RELATÓRIO DE VISTORIA COM PENDÊNCIAS
N.º 20221005

CONTRATO PMT N.º 013/2022 VALOR: R\$ 652.000,00
DATA DA ASSINATURA DO CONTRATO: 06 DE ABRIL DE 2022.
PROCESSO DE LICITAÇÃO PMT N.º 005/2022 PREGÃO ELETRÔNICO PMT N.º 004/2022
RECURSOS: Próprios do município de Toritama.
ORDEM DE SERVIÇO SEOB N.º 002/2022
DATA DA ORDEM DE SERVIÇO: 21 DE ABRIL DE 2022.

- ATRASO NA EXECUÇÃO DAS OBRAS;
- NÃO CUMPRIMENTO DAS CLAÚSULAS CONTRATUAIS.
- REPROGRAMAÇÃO DE VALOR

Constitui objeto deste Contrato a **Contratação de empresa de engenharia ou arquitetura para reforma e adequação da edificação (antigo fórum) para criação do centro de inclusão e fortalecimento de vínculos dos municípios**, através da execução indireta sob o regime de empreitada por preço unitário, com material e mão-de-obra da empreiteira, conforme especificações contidas no Anexo III do Edital, o qual integra este acordo independentemente de transcrição.

Imagem 01 (Recorte da sala retirada do projeto – prancha 01/08)

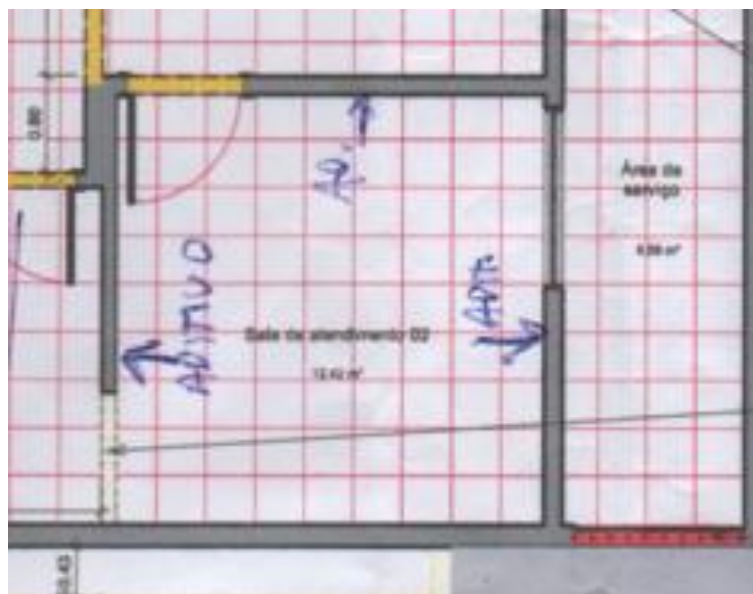
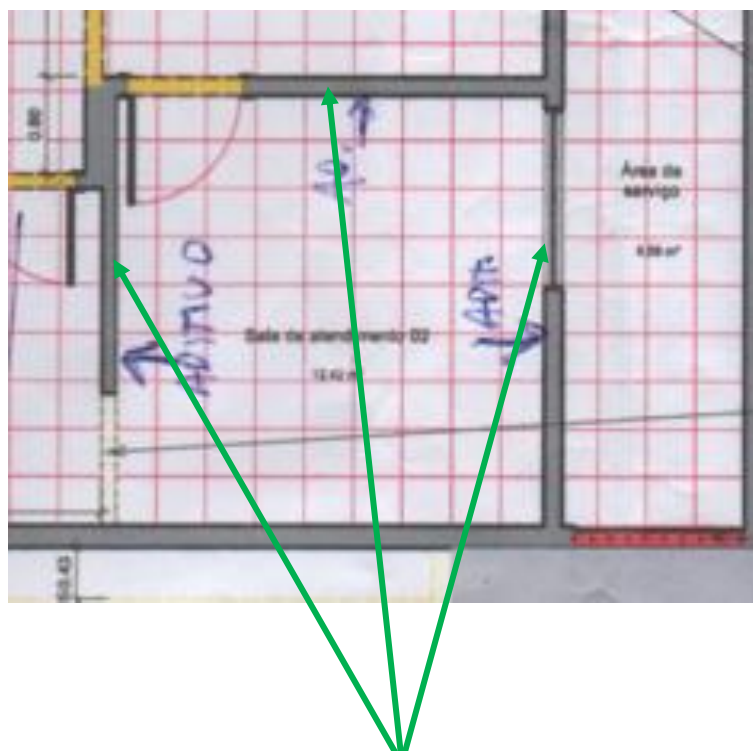
b.1) O primeiro ambiente que foi mostrado a fiscalização para aferição dos serviços adicionais, foi a “SALA DE ATENDIMENTO 02”, situada ao lado direito do acesso principal da casa da cidadania.

- Nesta sala a previsão inicial no projeto era apenas a demolição de parte de uma parede para abertura da porta de acesso. Entretanto ao iniciar a demolição de parte da parede a mesma desmoronou por completa, não só ela, mais duas paredes laterais do mesmo ambiente, desta forma foi necessário a reconstrução de 03 (três) novas paredes, com as seguintes dimensões e serviços listados de acordo com a execução.

Comprimento:	3,60m
Largura:	3,64m
Altura (pé direito):	3,25m *já com a viga superior
Porta:	0,80 x 2,10m
Janela:	1,50 x 0,50m
Viga baldrame:	0,20 x 0,20m
Viga superior:	0,15 x 0,30m

- Escavação manual de vala para construção da fundação;
- Lastro de concreto magro com espessura de 5cm para apoio da alvenaria de tijolos furados de 1 vez;
- Viga baldrame em concreto armado;
- Alvenaria de tijolos furados de ½ vez;
- Chapisco com argamassa de cimento e areia;
- Reboco com argamassa de cimento e areia.

Imagem 02 (Recorte da copa retirada do projeto – prancha 01/08)

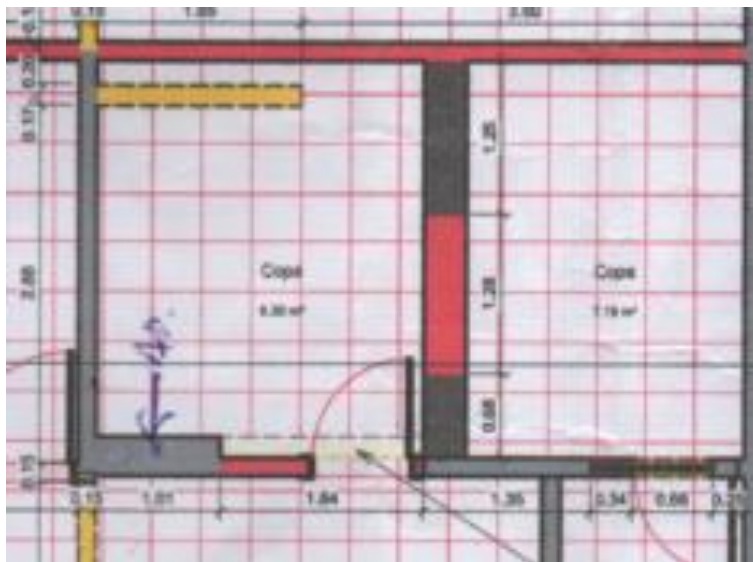
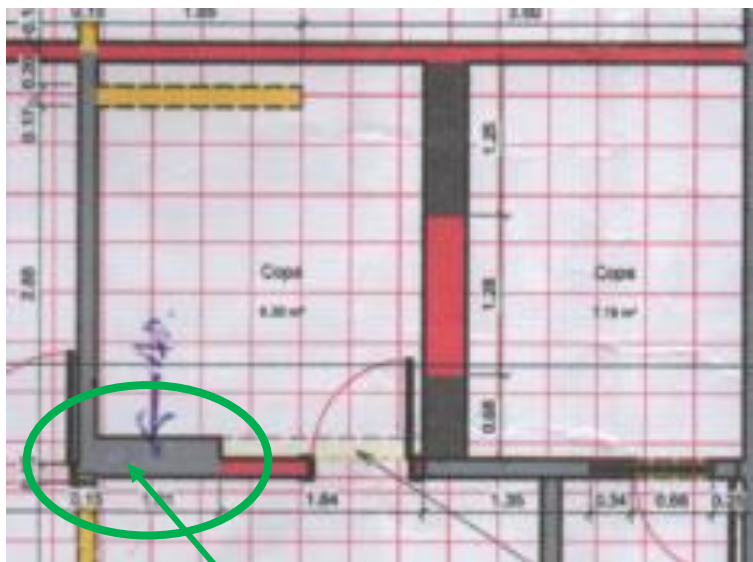
b.2) O segundo ambiente que foi mostrado a fiscalização para aferição dos serviços adicionais, foi a “COPA”, situada em frente a “sala de atendimento 02” ao lado direito do acesso principal da casa da cidadania.

- Nesta sala a previsão inicial no projeto era a demolição de uma parede e fechamento de parte de outra parede existente com a colocação da porta de acesso. Da mesma forma que ocorreu o desmoronamento das paredes da sala em frente, o trecho da parede que seria completada para a colocação da porta de acesso caiu também, desta forma foi necessário a reconstrução de parte da parede existente ao lado do que estava previsto, com as seguintes dimensões e serviços listados de acordo com a execução.

Comprimento:	1,01m
Altura (pé direito):	3,56m *medida abaixo da laje e viga superior

- Escavação manual de vala para construção da fundação;
- Lastro de concreto magro com espessura de 5cm para apoio da alvenaria de tijolos furados de 1 vez;
- Viga baldrame em concreto armado;
- Alvenaria de tijolos furados de ½ vez;
- Chapisco com argamassa de cimento e areia;
- Reboco com argamassa de cimento e areia.

Imagem 03 (Recorte da copa retirada do projeto – prancha 01/08)

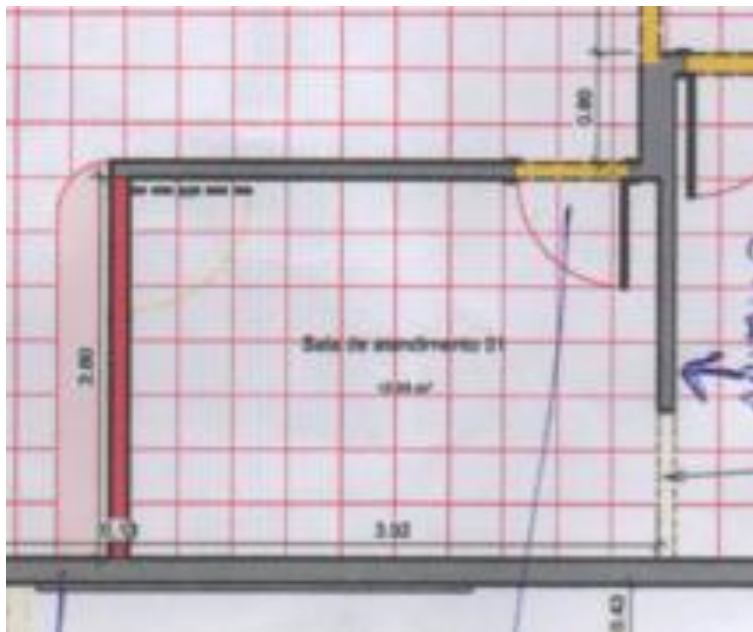
b.3) O terceiro ambiente que foi mostrado a fiscalização para aferição dos serviços adicionais, foi a “SALA DE ATENDIMENTO 01”, situada ao lado direito do acesso principal da casa da cidadania.

- Nesta sala a previsão inicial no projeto era a demolição de parte de uma parede para coloca a porta de acesso e fechamento de uma outra parede. Quando foi iniciado a demolição de parte da parede existente para a abertura da porta de acesso o trecho superior a 2,10m de altura veio abaixo também, desta forma foi necessário fazer o complemento da alvenaria neste trecho com os demais serviços, com as seguintes dimensões e serviços listados de acordo com a execução.

Comprimento:	0,80m
Altura (pé direito):	1,05m *medida acima do vão de porta

- Alvenaria de tijolos furados de ½ vez;
- Chapisco com argamassa de cimento e areia;
- Reboco com argamassa de cimento e areia.

Imagem 04 (Recorte da copa retirada do projeto – prancha 01/08)

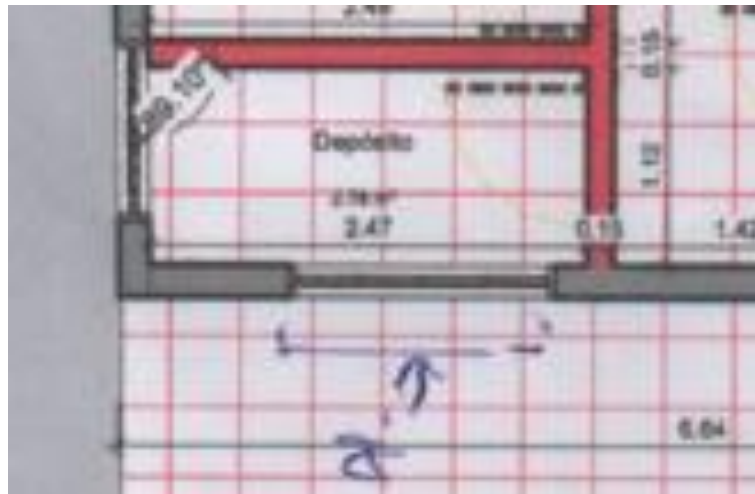
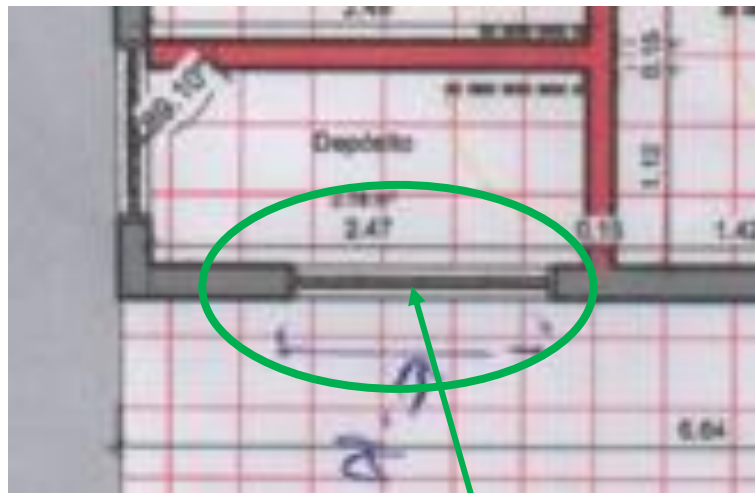
b.4) Quarto ambiente que foi mostrado a fiscalização para aferição dos serviços adicionais, foi o “DEPOSITO”, situado ao lado esquerdo do acesso principal da casa da cidadania.

- Neste deposito a previsão inicial no projeto era a construção das paredes internas para divisão dos ambientes projetados, permanecendo a parede voltada para a frente da edificação existente e a substituição de uma janela tipo basculante existente por uma nova conforme projeto. Na remoção da janela existente parte da parede existente que seria preservada para colocação da janela nova veio abaixo. Desta forma foi necessário reconstruir parte da parede existente para o fechamento do vão deixando

nas dimensões da nova janela, com as seguintes dimensões e serviços listados de acordo com a execução.

Comprimento:	1,80m
Altura (pé direito):	1,95m *descontando o vão da janela

- Alvenaria de tijolos furados de ½ vez;
- Verga pré-moldada;
- Chapisco com argamassa de cimento e areia;
- Reboco com argamassa de cimento e areia.

Imagem 05 (Recorte da copa retirada do projeto – prancha 01/08)

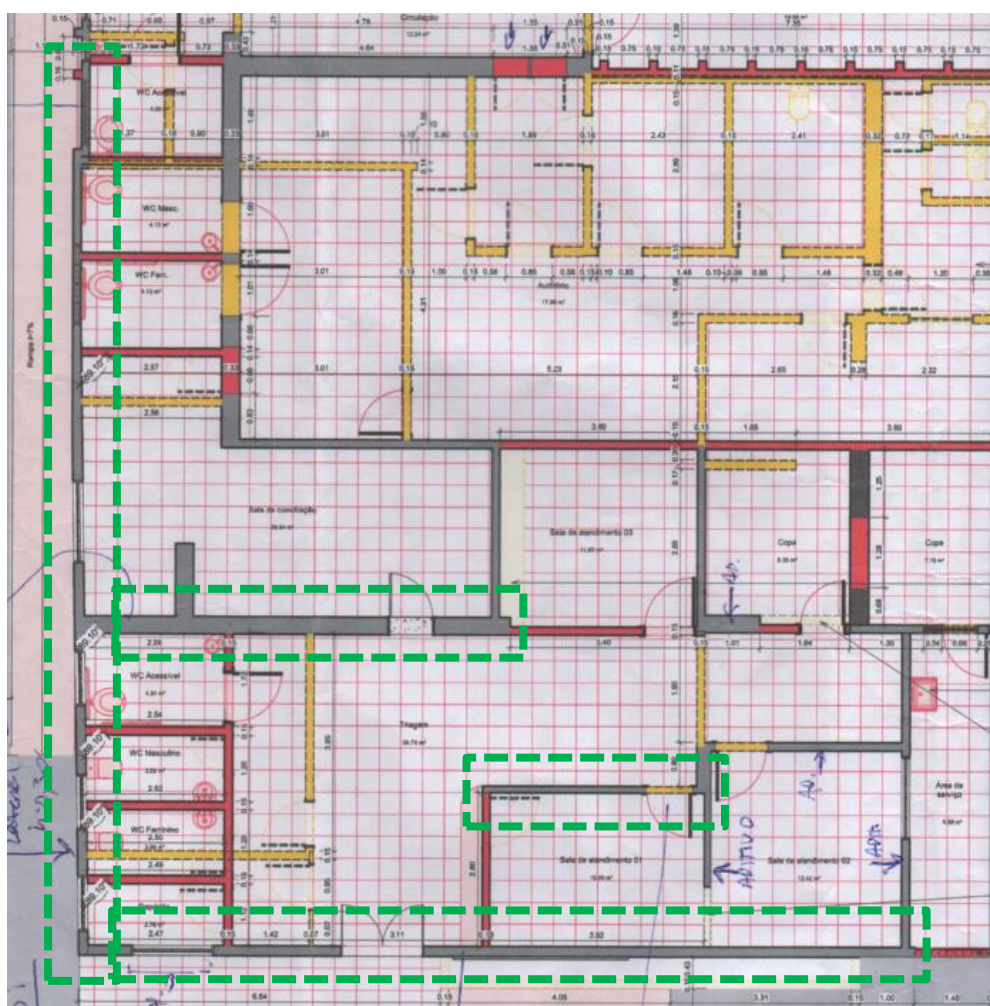
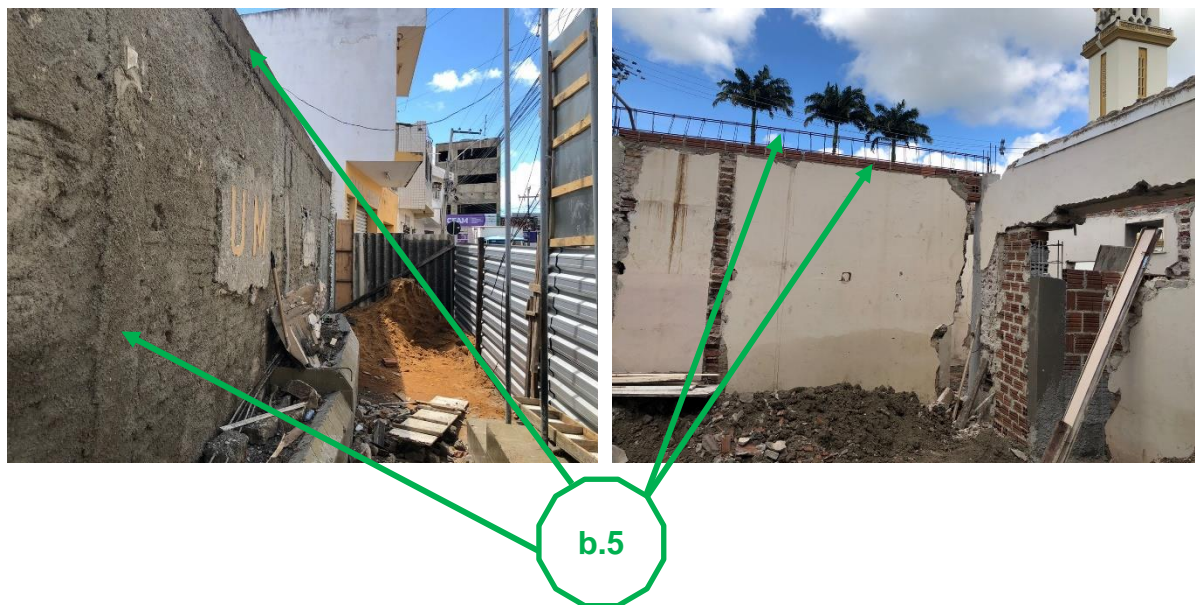
b.5) Quinto ambiente que foi mostrado a fiscalização para aferição dos serviços adicionais, foi a fachada principal voltada para o SUL na parte que passara a funcionar a casa da cidadania.

- Inicialmente o projeto previa a manutenção da parede existente da fachada, sendo necessário apenas a demolição de trechos do revestimento (reboco) que estava danificado e refeito da mesma forma com a unificação da parte existente. Entretanto ao iniciar a remoção das portas e janelas existente na parede da fachada, foi identificado que o revestimento estava todo danificado sem apresentar aderência com a alvenaria existente em vários pontos já havia o descolamento da argamassa, ao retirar todo o revestimento da parede, também foi identificado a ausência de peças estruturas de sustentação desta parede, tais como: pilares e vigas.

Vale salientar aqui que estes pilares nasceram sobre uma viga baldrame já existente abaixo das paredes existentes da edificação, não houve a necessidade de construção de sapatas isoladas para os mesmos.

Comprimento:	0,20m
Altura (pé direito):	2,95m *abaixo da viga superior
Quantidade:	03 unidades
VIGAS SUPERIOR:	
Largura:	0,15m
Comprimento total:	42,00m
Frente:	15,20m
Lado esquerdo:	16,20m
Paredes internas:	10,60m
Altura:	0,30m

- Pilar de concreto armado;
- Viga superior em concreto armado;

- Alvenaria de tijolos furados de ½ vez com altura de 0,20m no perímetro das vigas superiores nas paredes existente;
- Chapisco com argamassa de cimento e areia;
- Reboco com argamassa de cimento e areia.

Diante destes fatos a fiscalização na ocasião autorizou a confecção de 03 (três) pilares de concreto armado nas dimensões de 15x30cm e uma viga superior em todas as paredes existentes no perímetro externo e parte interna da edificação de 15x30cm com a armadura composta por 04 (quatro) barras de aço CA-50 de 10.0mm e os estribos com aço CA-60 de 5.0mm colocado um a cada 15cm de comprimentos.

Imagem 06 (Recorte da copa retirada do projeto – prancha 01/08)

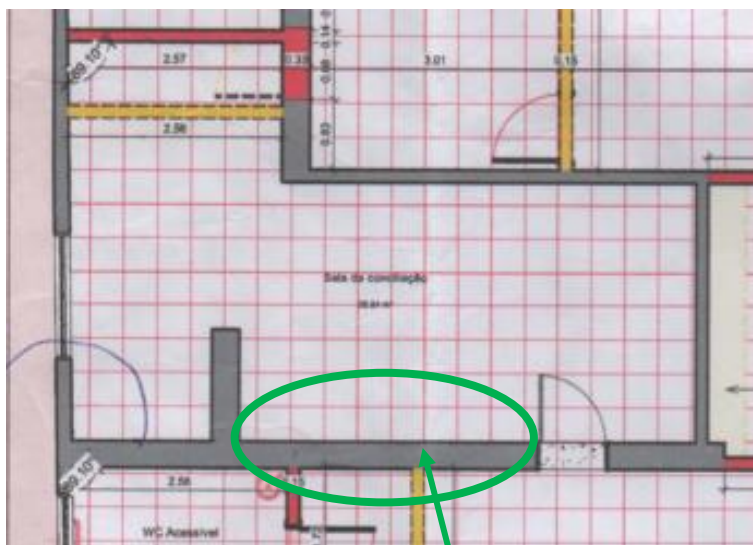
b.6) Sexto ambiente que foi mostrado a fiscalização para aferição dos serviços adicionais, foi a “SALA DA CONCILIAÇÃO”, situado em frente ao acesso principal da casa da cidadania.

- Neste ambiente a previsão inicial no projeto era a demolição de uma parede e construção de outra com o fechamento de um vão de porta. Na remoção da janela existente parte da parede existente que seria preservada para colocação da janela nova veio abaixo. Sendo necessário a construção de parte da parede que divide a sala da conciliação com o W.C. Acessível a qual desabou, com as seguintes dimensões e serviços listados de acordo com a execução.

Comprimento:	1,80m
Altura (pé direito):	2,95m *já com a viga superior

- Alvenaria de tijolos furados de 1 vez;
- Verga pré-moldada;
- Chapisco com argamassa de cimento e areia;
- Reboco com argamassa de cimento e areia.

Imagem 07 (Recorte da copa retirada do projeto – prancha 01/08)

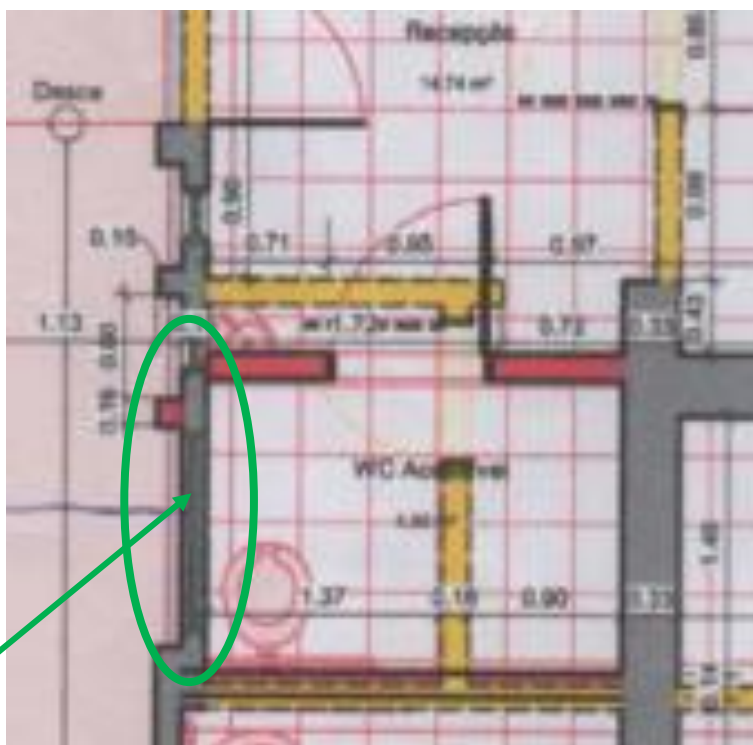
b.7) Sétimo ambiente que foi mostrado a fiscalização para aferição dos serviços adicionais, foi a “W.C. ACESSÍVEL”, situado do lado direito da recepção principal da casa da cidadania.

- Neste ambiente a previsão inicial no projeto era a demolição de uma parede e construção de outra com abertura para colocação da porta do W.C. Na remoção da janela existente que ficava localizada na parede lateral, voltada para o lado da igreja,

parte da parede existente que seria preservada para colocação da janela nova veio abaixo. Sendo necessário a construção das partes danificada.

Comprimento:	1,50m
Altura (pé direito):	1,60m
Vão da janela:	1,00 x 0,50m

- Alvenaria de tijolos furados de 1 vez;
- Chapisco com argamassa de cimento e areia;
- Reboco com argamassa de cimento e areia.

Imagem 08 (Recorte da cópia retirada do projeto – prancha 03/08)

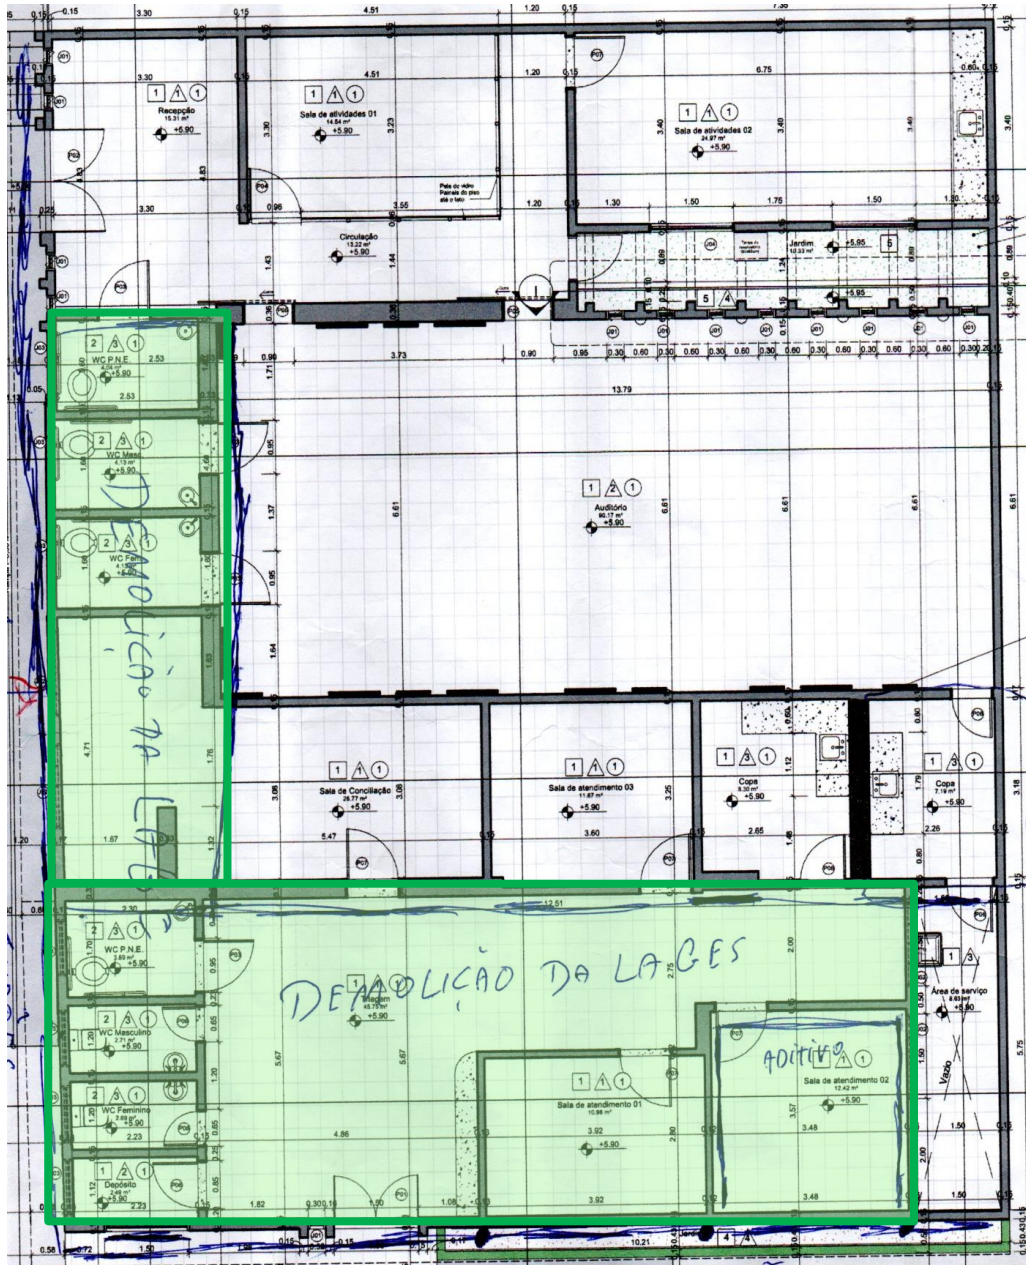
b.8) Oitavo ambiente que foi mostrado a fiscalização para aferição dos serviços adicionais, foi um trecho de laje antiga que existia na parte da frente e lateral esquerda.

- Nestes ambientes a previsão inicial no projeto era a demolição de telhado com o forro, até o momento do início da obra não se sabia da existência desta laje.

Trecho 1 (frente):	
Comprimento:	15,17m
Largura:	5,75m
Trecho 2 (lateral esquerda):	
Comprimento:	8,46m
Largura:	2,60m

- Demolição manual de laje pré-moldada
